Appui à la Police de l'Eau

Projet Soyuz – Avis sur l'impact de la réalisation du carneau sur le fonctionnement hydrogéologique de la Savane de Malmanoury

BRGM/RP-53444-FR
Novembre 2004

Résultats de simulation en régime permanent
 $K_{\text{terrains}} = 10^{-3} \text{ m/s}$
 Gradient de charge hydraulique = 0.67 pour mille

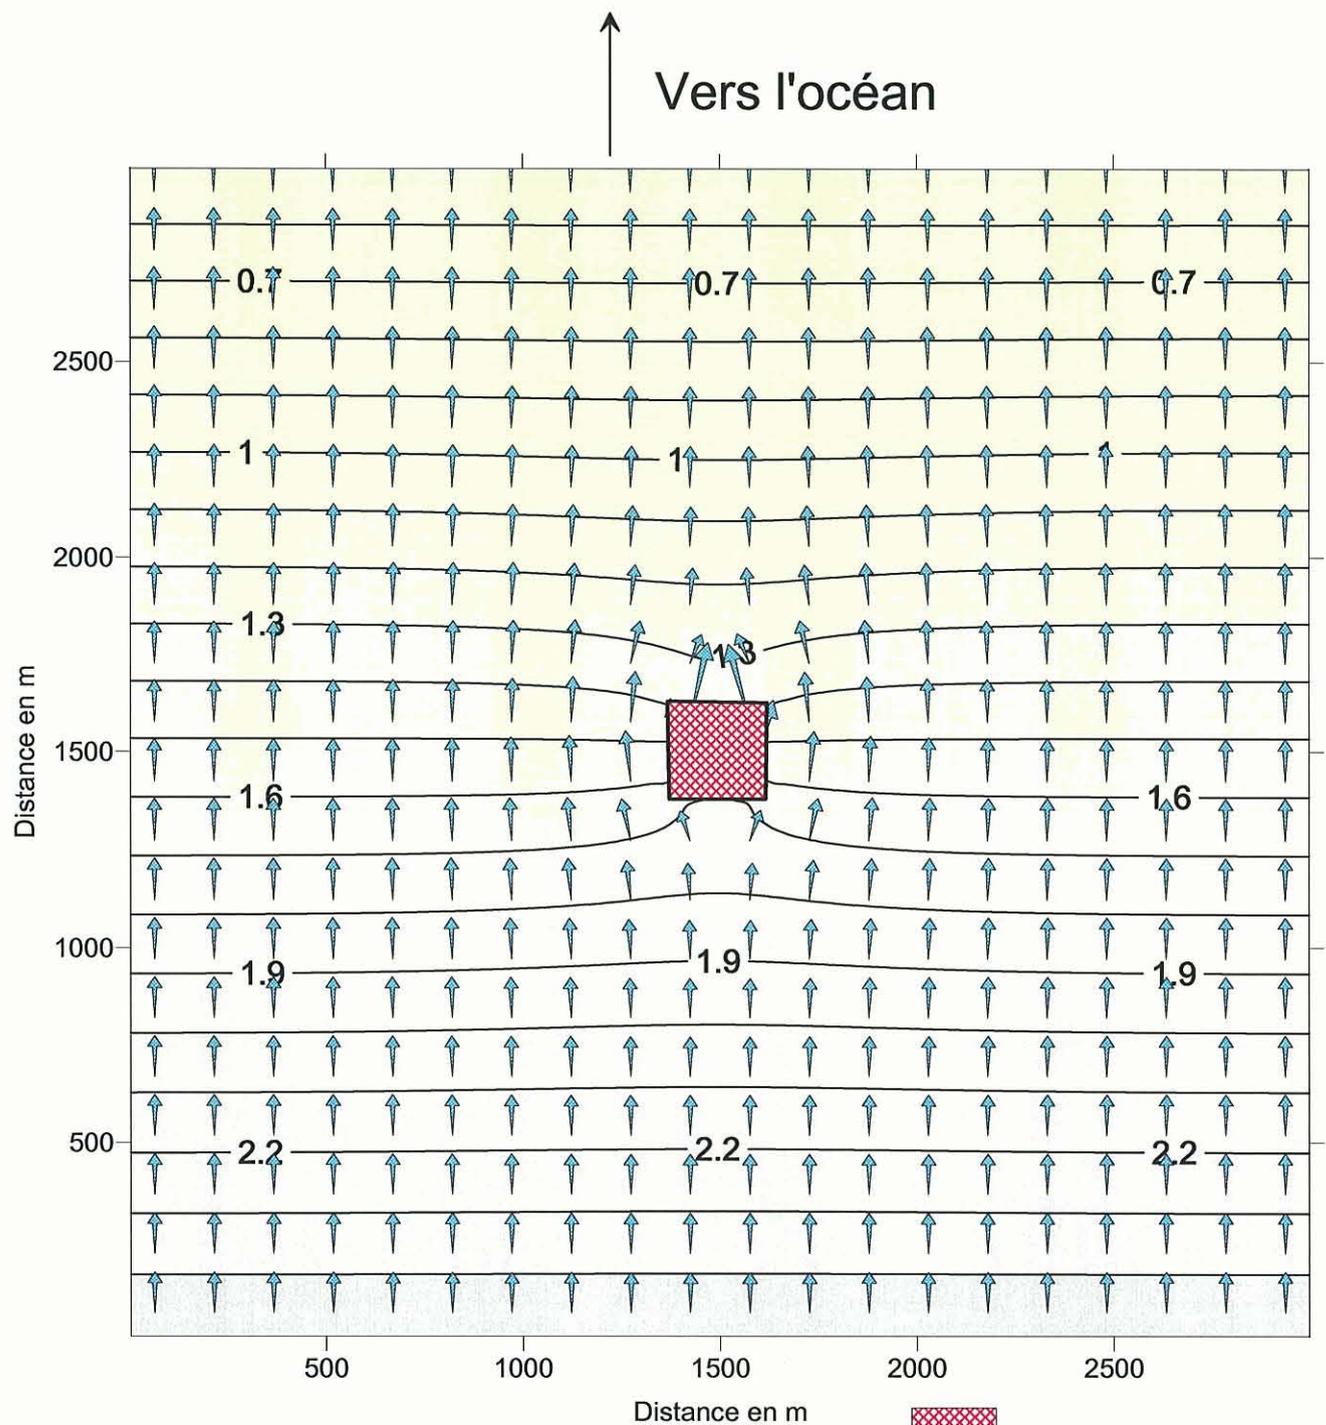
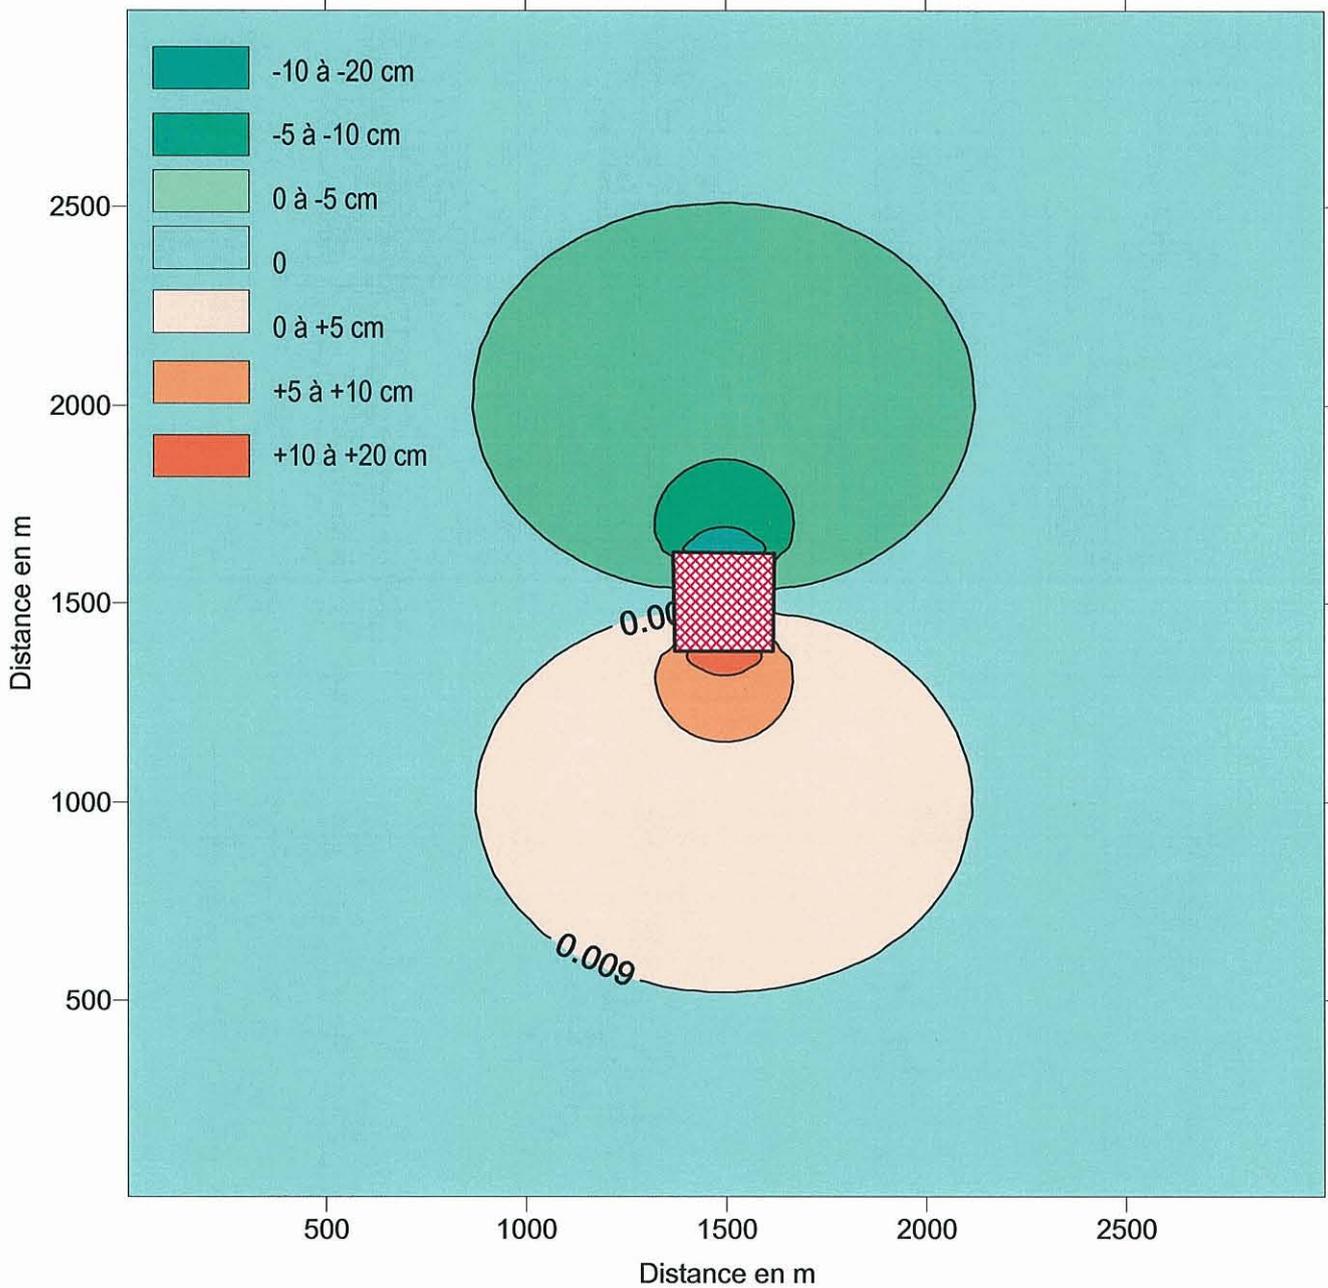
- **il y a très peu de différences en termes d'impacts sur les niveaux de nappe pour les différentes conductivités hydrauliques simulées ;**
- **après étanchéification, les écoulements souterrains vont contourner l'enceinte du carneau et conduire à une augmentation du niveau de nappe en amont hydraulique de celle-ci et à une baisse du niveau de nappe en aval de celle-ci ;**
- **les variations de niveaux de nappe induites par cette étanchéification devraient être minimales (inférieurs à 15 à 20 cm).**

En termes de modification des niveaux aquifères par rapport à l'état initial du site, l'impact de la mise en place de l'enceinte étanche sera donc permanent mais négligeable.

On constate que la mise en place d'un élément imperméable entraîne une modification des lignes d'écoulement à proximité immédiate de la barrière étanche, les lignes d'écoulement contournent le centre du dispositif.

Modifications de la position de la nappe par rapport à la situation initiale, ces variations avant et après étanchéification de l'enceinte du carneau sont très faibles (maximum 20 cm) et affectent une zone très limitée.

Quelle que soit la manière dont seront conduits les travaux, **la mesure d'atténuation proposée par le pétitionnaire et qui consiste à mettre en place cette paroi étanche autour du carneau est indispensable pour éviter la vidange des aquifères superficiels.** La mise en place de cette paroi étanche n'aura qu'un impact négligeable sur les niveaux aquifères à proximité du carneau.

Mise à nu et vidange de l'aquifère superficiel, baisse du niveau de la nappe après 100 jours de simulation. $K=10^{-3}$ m/s et $S=0.1$.

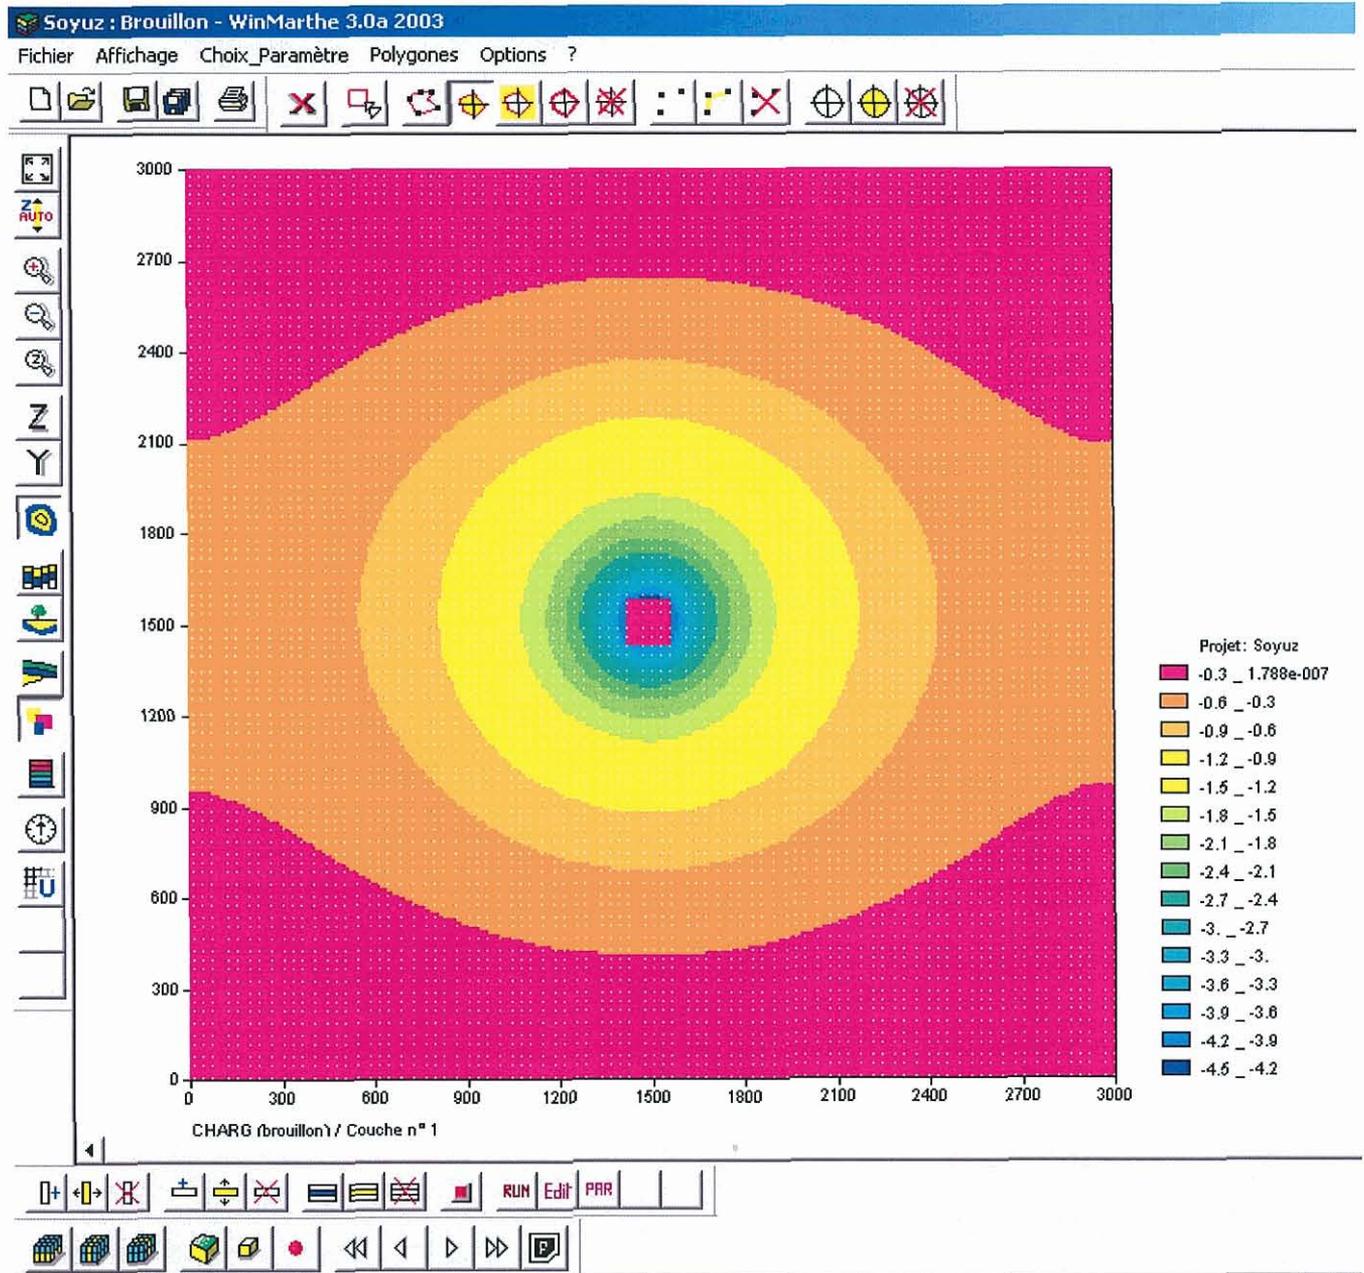
Afin de tester quels peuvent être le rayon d'influence et les rabattements dans l'aquifère supérieur, j'ai réalisé une modélisation hydrodynamique conceptuelle, simulant la vidange progressive d'un aquifère libre sous différentes conditions de conductivité hydrauliques et d'emménagement libre.

Impact très fort	Impact faible
Pas de temps	K=10⁻³ m/s ; Eli=0.1	K=10⁻⁵ m/s ; Eli=0.2
N°1=10 jours	Rabattement >1 m dans un rayon de 200 m autour du carneau Rabattement >2 m dans un rayon de 50 m autour du carneau	Négligeable
N°2=50 jours	Rabattement >1 m dans un rayon de 400 m autour du carneau Rabattement >2 m dans un rayon de 200 m autour du carneau	Rabattement >1 m dans un rayon de 15 à 20 m autour du carneau
N°3=100 jours	Rabattement >1 m dans un rayon de 600 m autour du carneau Rabattement >2 m dans un rayon de 250 m autour du carneau	Rabattement >1 m dans un rayon de 40 à 50 m autour du carneau

J'attire ici l'attention des lecteurs de cette note sur le fait qu'il peut paraître paradoxal de générer un rayon d'impact plus important dans des terrains présentant des conductivités hydrauliques plus importantes. J'insiste cependant sur le fait que je n'ai pas, ici, simulé de pompage au niveau du carneau, mais simplement la vidange d'un aquifère suite à sa mise à nu, générant ainsi un potentiel imposé proche de la base de cet aquifère. L'équation qui régit la réorganisation des charges hydrauliques de manière cylindrique autour du carneau est celle de la diffusivité décrite ci-après pour un cas cylindrique :

Les simulations réalisées ici font apparaître une très large gamme d'impact sur l'aquifère superficiel (en termes de rabattement) que l'on pourrait beaucoup mieux contraindre en se donnant les moyens d'acquérir les paramètres hydrodynamiques de cette nappe en certains points du futur site Soyuz.

- Si les terrains présentent des conductivités hydrauliques proches de 10^{-5} m/s, l'impact sera très limité à quelques dizaines de mètres autour du carneau, et affectera une surface de même taille que celle contenue à l'intérieur de l'enceinte étanche ;
- dans le cas où les terrains seraient de nature plus perméable (10^{-3} m/s), l'impact pourrait atteindre quelques centaines de mètres autour du carneau et pourrait conduire à une forte baisse du niveau piézométrique autour de celui-ci. Il est évident que, dans ces conditions, l'écosystème végétal de la savane environnante pourrait s'en trouver affecté.

Afin de réduire l'impact du creusement du carneau sur les niveaux aquifères environnants plusieurs solutions sont envisageables dont :

- **inverser l'ordre des opérations en mettant en place l'enceinte étanche au préalable au creusement du carneau.** J'ignore la faisabilité de cette opération car le dynamitage de la zone de socle sain (durant le creusement) pourrait alors endommager la paroi étanche ;
- **réduire au maximum le temps entre le creusement du carneau et la mise en place de la paroi étanche.**
